Planfeststellung nach dem Bundesfernstraßengesetz (FStrG) in Verbindung mit dem Verwaltungsverfahrensgesetz des Landes Nordrhein-Westfalen für den Ausbau der Bundesautobahn A 1 zwischen der Anschlussstelle Köln-Niehl und dem Autobahnkreuz Leverkusen-West einschließlich Neubau der Rheinbrücke Leverkusen, einschließlich der notwendigen Folgemaßnahmen an Verkehrswegen und Anlage Dritter sowie der erforderlichen Kompensationsmaßnahmen auf den Gebieten der Städte und Leverkusen (Gemarkungen Wiesdorf, Bürrig, Rheindorf und Hitdorf) und Köln (Gemarkung Worringen)

Stellungnahme im Anhörungsverfahren

Abb. 1: Aufbau Kombinationsabdichtung Dhünnaue-Mitte

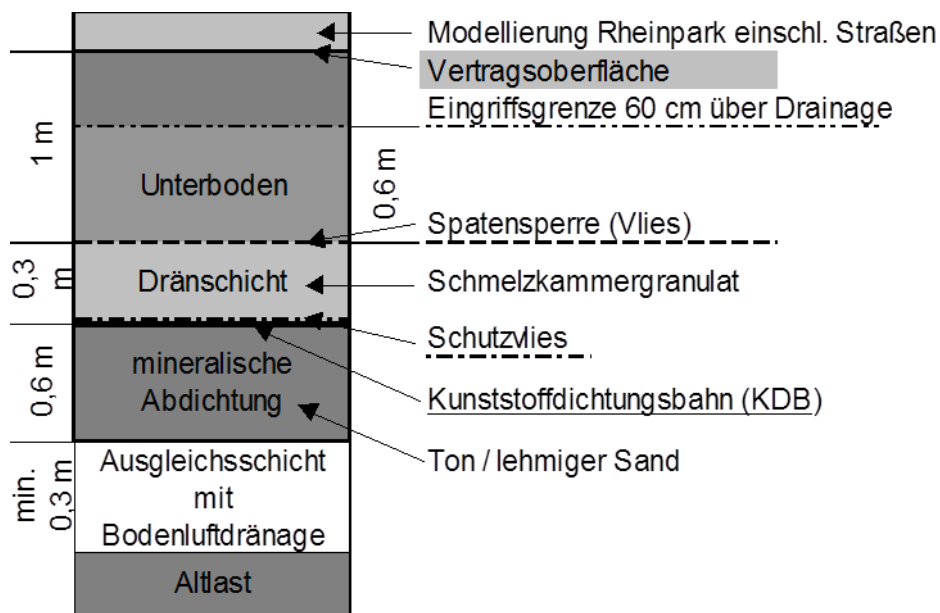
- c) Der Mindestabstand von 1,0 m zur „Spatensperre“ (vgl. Abb. 1) ist an jeden Punkt der geplanten Leitungsstrasse zu gewährleisten. Kann der Mindestabstand nicht eingehalten werden, ist die UBB unverzüglich zu informieren und ein Maßnahmenkonzept vorzulegen, welches den Eingriff und die anschließende Wiederherstellung des Dichtungssystems beschreibt.

Geh- und Radweg unter der Trasse der BAB A1 bei Betr.-km 405+425 und 405+480.

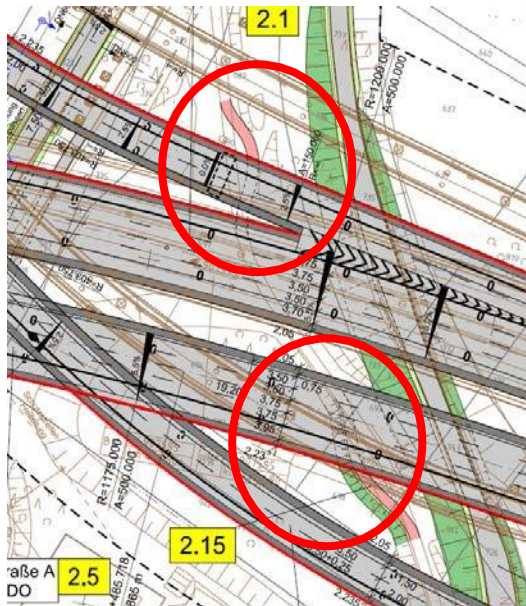
Die Kurvenbereich um die Pfeiler sind nicht sind gut einzusehen. Die Radwegführung soll gradliniger verlaufen.

Querung der Nobelstraße unter der Trasse der BAB A1

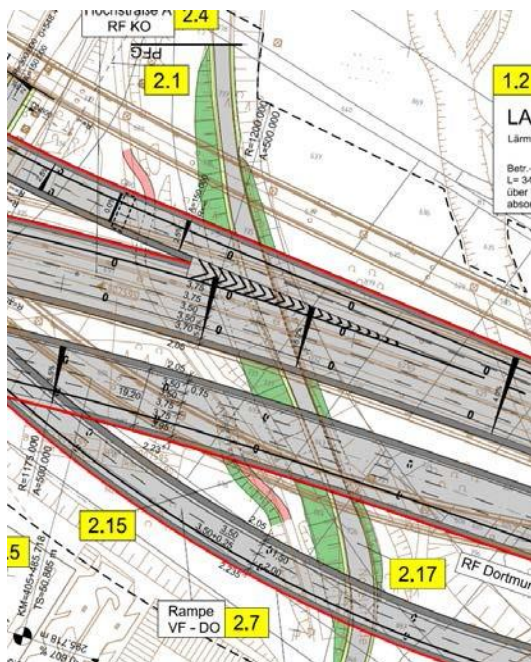
Die neue „Busstraße“ ist im Lageplan nicht bemaßt. Als neuer Straßenquerschnitt wird eine Mindestbreite für den Begegnungsfall Bus/ Bus gefordert.

brachliegende Flächen unter der Hochstraße A

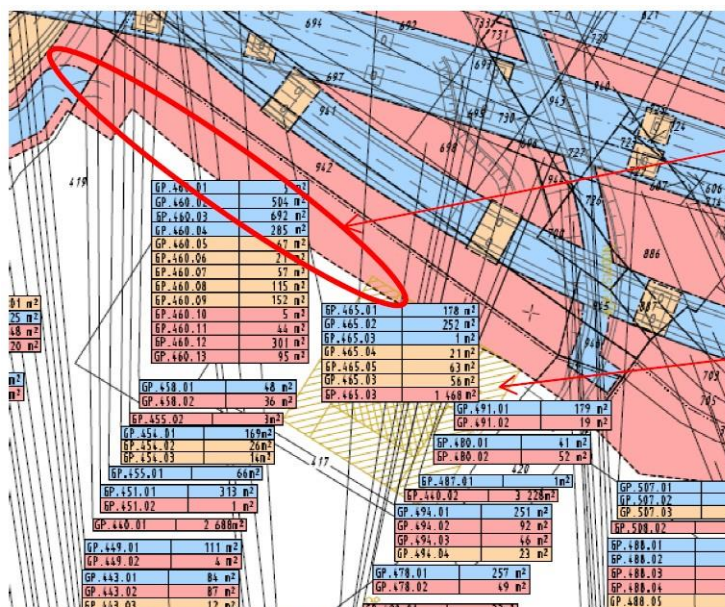
Der FB Stadtgrün bittet um Auskunft, wie die landschaftsgerechte Gestaltung unter der Hochstraße A und den begleitenden Rampen aussehen soll (hauptsächlich der Bereich zwischen Nobelstr. und Westring).

Fahrradabstellanlage
Neuland-Park

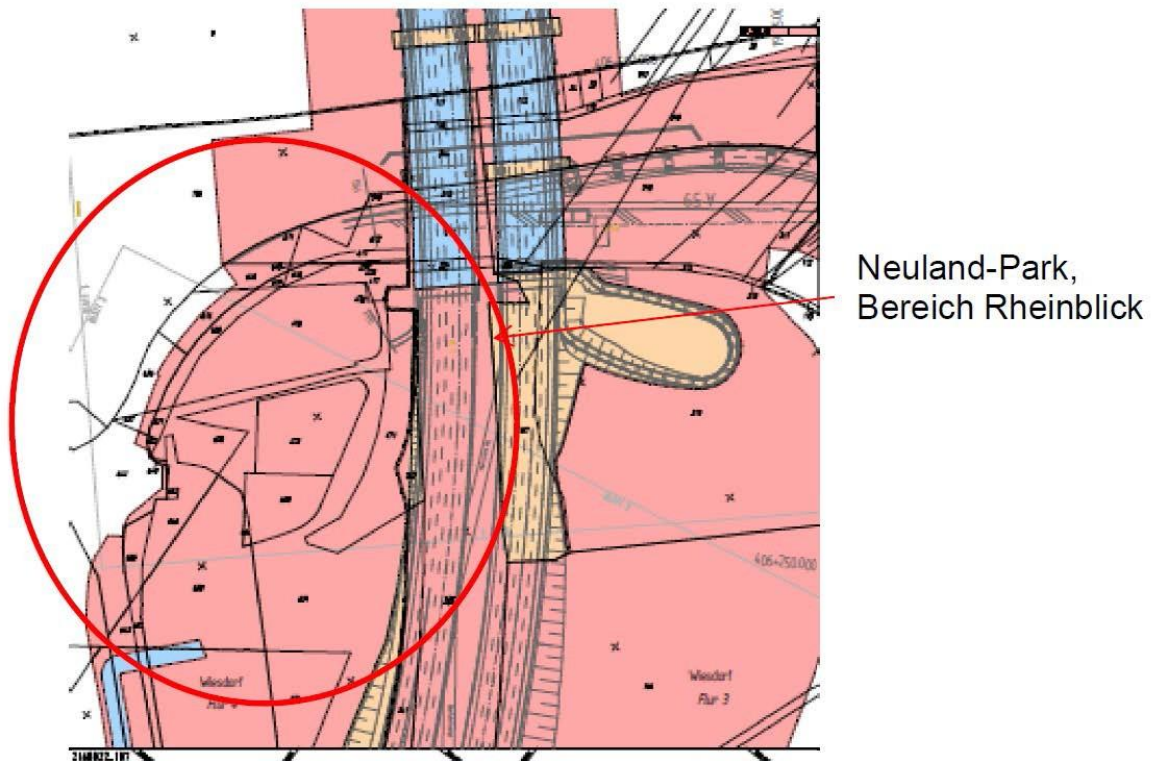
Auf der Wiesenfläche gegenüber dem Verwaltungsgebäude Nobelstr. 91 besteht für die Stadt ein Nutzungsrecht für die Bereitstellung von Fahrradständern für die Besucher des Neuland-Parks. Hier sind laut Grundstücksverzeichnis die Grundstücke mit der lfd. Nr. 485.01, 473, 493 und 495 betroffen. Die Fahrradabstellanlage muss nach Beendigung der Bauarbeiten wieder hergestellt werden (Sicherung und Wiederaufstellung der Fahrradbügel durch den Bauherrn).

Ausschnitt aus den beiden o.g. Planunterlagen

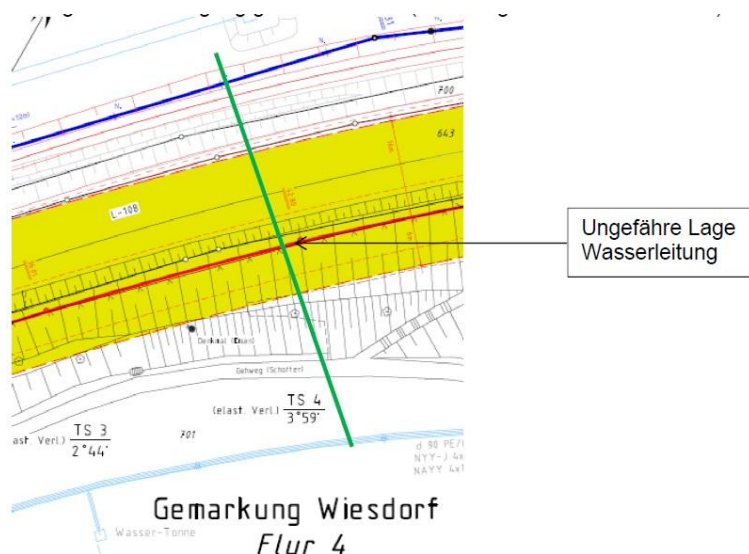
2. Unterlage 21.2.4-3 und 21.2.4-5: Trassierungsplan G1 und G3:
In diesen Plänen sind an zwei Punkten Denkmäler verzeichnet. Dabei handelt es sich um die sogenannte Pfahlsitzer. Diese markieren im Neuland-Park technische Einbauten, die der Deponiesicherung dienen, nämlich die Setzungspegel. Hierbei handelt es sich um einen Kontrollmechanismus, der das Setzungsverhalten der Abdichtung kontrolliert.
Diese Einrichtungen müssen unbedingt während der Bauphase gesichert werden. Sollte dies nicht möglich sein, muss in Absprache mit der UBB und dem FB Vermessung der Stadt Leverkusen eine Lösung gefunden werden, ob eventuell auf den entsprechenden Kontrollpunkt verzichtet werden kann oder ob dieser, nach Fertigstellung der Arbeiten, wieder hergestellt werden muss.
In jedem Fall muss vor Baubeginn der FB Vermessung informiert werden, damit der aktuelle Stand aufgenommen werden kann.
